RENESAS TECHNICAL UPDATE

製品分類	MPU&MCU	発行番号	TN-SH7-A724A/J	Rev.	第1版
題名	SH7763 SIOF マスタモード2 使用上の注意事項		情報分類	技術情報	
適用製品	SH7763 グループ	対象ロット等	関連資料	SH7763 ハードウェアマニュアル Rev.2.00 (RJJ09B0260-0200)	
		全ロット

図1 マスタモード2 SIOF_SYNC 出力タイミング (転送開始後)

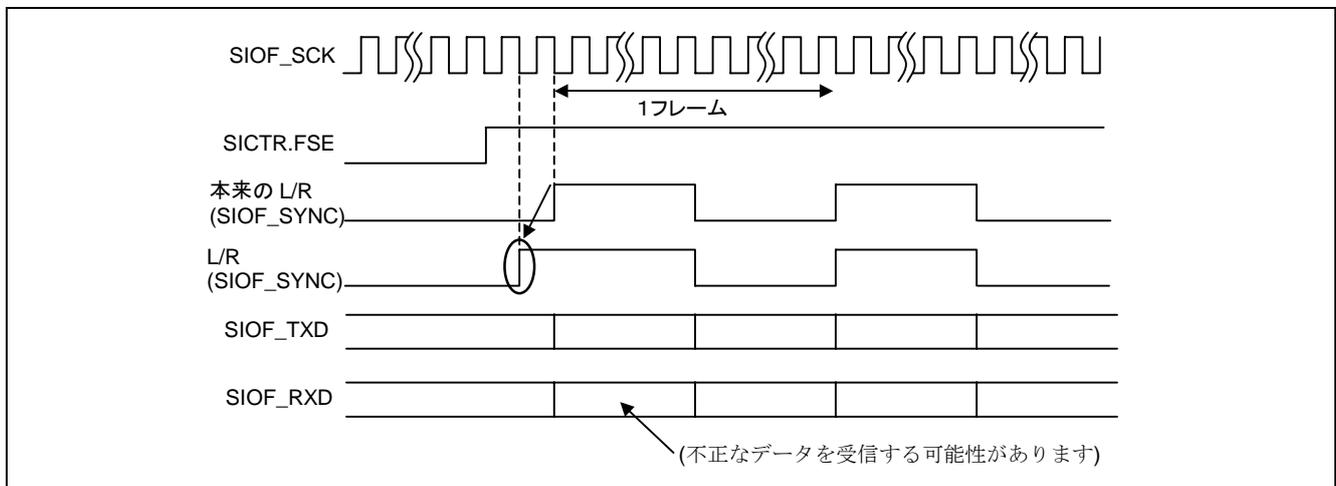
SH7763 の SIOF をマスタモード2で使用する場合、リセット後 SICTR.FSE=1 として転送を開始すると初回 L/R 信号(SIOF_SYNC)のアサートが常に1クロック早く開始されます(図1)。また、転送中に SICTR.FSE=0 として転送を中断し、再び SICTR.FSE=1 として転送を再開した場合、初回 L/R 信号(SIOF_SYNC)のアサートが1クロック遅れて開始される場合があります(図2)。いずれの場合も、初回の受信フレームの1スロットで不正なデータを受信する可能性があります。

1. L/R 信号のアサートが1クロック早くなる場合

SH7763 の SIOF での回避方法はありません。本現象がシステム上問題となる場合は、初回データを無効にする等、ユーザシステムでの対策をお願いします。

ユーザシステムでの対策が不可能な場合、SIOF の代わりに SSI をご使用ください。
